**Сводка замечаний и предложений членов ТК 357 на вторую редакцию проекта национального стандарта
ГОСТ Р «Трубы стальные сварные. Дефекты сварных соединений. Термины и определения» (с решениями ПК 3)**

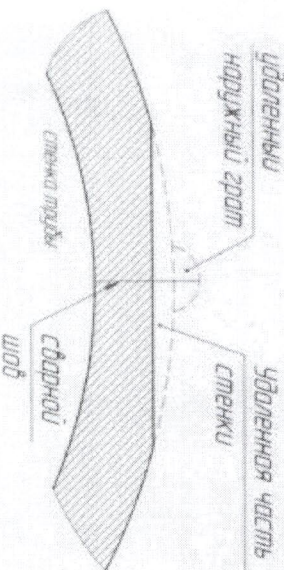
15	3.1	<p>АО «ВТЗ» эл. письмо от 29.11.2017</p>	<p>3.1 брызги металла (Нрк. капли): Металлические капли, прилипшие к поверхности <u>сваренного изделия</u> (см. рисунок 1). ГОСТ Р ИСО 6520-2 – 2009, дефект Р602]</p>	<p><i>Изложить в редакции по аналогии с ГОСТ Р ИСО 6520-1-2012 вид дефекта 602:</i></p> <p>3.1 брызги металла (Нрк. капли): капли наплавленного металла, образовавшиеся во время сварки и приварившиеся к поверхности <u>основного металла</u> или <u>металла шва</u> (см. рисунок 1).</p>	<p>Принято. Доработать рисунок</p>

<p><i>Привести рисунок, наиболее отражающий данный дефект.</i></p> 	
16	3.2	ПАО «ЧТПЗ» №ЧТ01-Инд (ЧТПЗ)/05484 от 07.11.2017	Рисунок 2 (шов в разрезе) 	Неудачный пример, не отвечает существующей технологии сварки при производстве труб и представляет собой сварной шов при соединении двух труб. Рисунок выполнить аналогично рис. 5 и рис.9	Принято. Рисунок выполнить аналогично рис. 5 и рис.9
17	3.2	ПАО «ТМК» № 75/08579 от 10.11.2017	3.2 включение шлаков: Вкрапления шлака в сварном шве (см. рисунок 2).	<i>Изложить в редакции на основе ГОСТ 30242, термин 301, в единственном числе.</i> 3.2 включение шлаков: (Нрк. шлак): Вкрапление частицы шлака в металле сварного шва (см. рисунок 2).	Принято. Рисунок доработать. Добавить примечание: «шлаковые включения характерны для сварных соединений, полученных дуговой сваркой под слоем флюса».
18	3.2, 3.3	ПАО «ЧТПЗ» №ЧТ01-Инд (ЧТПЗ)/05484 от 07.11.2017	3.2 включение шлаков: Вкрапления шлака в сварном шве (см. рисунок 2) 3.3 включение окислов: Окислы в сварном соединении трубы, изготовленной сваркой ТВЧ (см. рисунок 3)	Не предусмотрены другие типы включений, например вольфрамовые, флюсовые – возможно, использовать термин « металлическое » с соответствующими определениями ГОСТ 30242 (см. Группу 3 «Твердые включения», обозначение 300), систематизированные: в разделе	Отклонено. Дополнить стандарт новым термином – включение металлическое: вкрапление инородного металла (вольфрамовое, медное) в металле

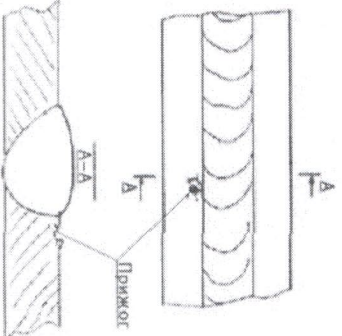
1 и 2 добавить ссылку на ГОСТ 30242, соответствующие терминны и определения привести (<i>три необходимости</i>) в рамке, аналогично 3.1. Еще одним доводом в пользу перехода на систему понятий ГОСТ 30242 может служить применение термина «твердое включение» в 3.15	сварного шва. Дополнить примечанием: «металлические включения характерны для сварных соединений, полученных высокочастотной сваркой.»
19	3.3	ПАО «ЧТПЗ» №ЧТ01-Инд (ЧТПЗ)/05484 от 07.11.2017	включение окислов: Окислы в сварном соединении трубы, изготовленной сваркой ТВЧ (см. рисунок 3)	Отклонено. См. решение п.21
20	3.3	ПАО «ЧТПЗ» №ЧТ01-Инд (ЧТПЗ)/05484 от 07.11.2017	the inclusion of oxides	Отклонено. См. решение п.21
21	3.3	ПАО «ТМК» № 75/08579 от 10.11.2017	3.3 включение окислов: Окислы в сварном соединении трубы, изготовленной сваркой ТВЧ (см. рисунок 3). en the inclusion of oxides	Принято. Заменил рисунок
			Рисунок 3 - Включение окислов	Рисунок 3 – Включение окислов

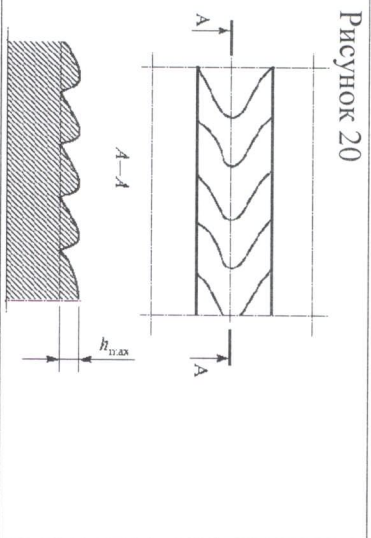
рисунок 8)	уменьшении толщины стенки, это плоский участок поверхности трубы, образовавшийся вследствие снятия металла стенки трубы - аналогично определений 3.3 и 3.7 уточнить, что участок поверхности трубы, сваренной <i>токами высокой частоты</i>	
31	3.8	ПАО «ЧТПЗ» №ЧТ01-Инд (ЧТПЗ)/05484 от 07.11.2017	Рисунок 8 	Исключить подпери «стенка трубы» и «сварной шов» - аналогично оформления остальных рисунков в проекте	Отклонено. Термин исключен
32	3.8	ПАО «ТМК» № 75/08579 от 10.11.2017	3.8 площадка от снятия грата: Уменьшение толщины стенки в зоне сварного шва после удаления внутреннего или наружного грата (см. рисунок 8). Рисунок 8 - Площадка от снятия грата	Исключить, является дефектом не сварного шва, а удаления грата сварного шва. См. последний абзац раздела 1 – возможность и условия удаления дефектов (в том числе и грата) должны быть установлены в НД на трубы.	Отклонено. Термин исключен
33	3.9	ПАО «ТМК» № 75/08579 от 10.11.2017	3.9 подрез: Углубление по линии сплавления сварного шва с основным металлом (см. рисунок 9).	<i>Изложить в редакции с учетом ГОСТ Р ИСО 6520-1, термин 501, ГОСТ 30242, термин 5011, 5012: –</i> 3.9 подрез (Нрк. канавка): Продольное сплющенное или прерывистое углубление по линии сплавления металла сварного шва с основным металлом (см. рисунок 9).	Принято в редакции: 3.9 подрез (Нрк. канавка): <u>Продольное сплющенное</u> или <u>прерывистое</u> углубление с острым дном по линии сплавления <u>валика</u> сварного шва с основным металлом

(см. рисунок 9). Рисунок 9 доработать Принято.
34	3.10	ПАО «ЧТПЗ» №ЧТ01-Инд (ЧТПЗ)/05484 от 07.11.2017	пора (Нрк. Газовое включение): Полость округлой формы, заполненная газом (см. рисунок 10)	Уточнить аналогично остальных определений проекта: « пора (Нрк. Газовое включение): Полость округлой формы в сварном шве, заполненная газом (см. рисунок 10)»	Дополнить примечанием с учетом ГОСТ Р ИСО 6520, термин 2017: 3.10 пора (Нрк. газовое включение, полость): Полость округлой формы в металле сварного шва, заполненная газом (см. рисунок 10). П р и м е ч а н и е – Пора, выходящая на поверхность сварного шва – см. Раковина.	Принято. Дополнить в Нрк. Газовая полость. Принято.
35	3.10	ПАО «ТМК» № 75/08579 от 10.11.2017	3.10 пора (Нрк. газовое включение): Полость округлой формы, заполненная газом (см. рисунок 10).			Принято частично, см.л.34
36	3.11	ПАО «ЧТПЗ» №ЧТ01-Инд (ЧТПЗ)/05484 от 07.11.2017	the butn marks	Исключить артикль the: «butn marks»	Принято	Принято
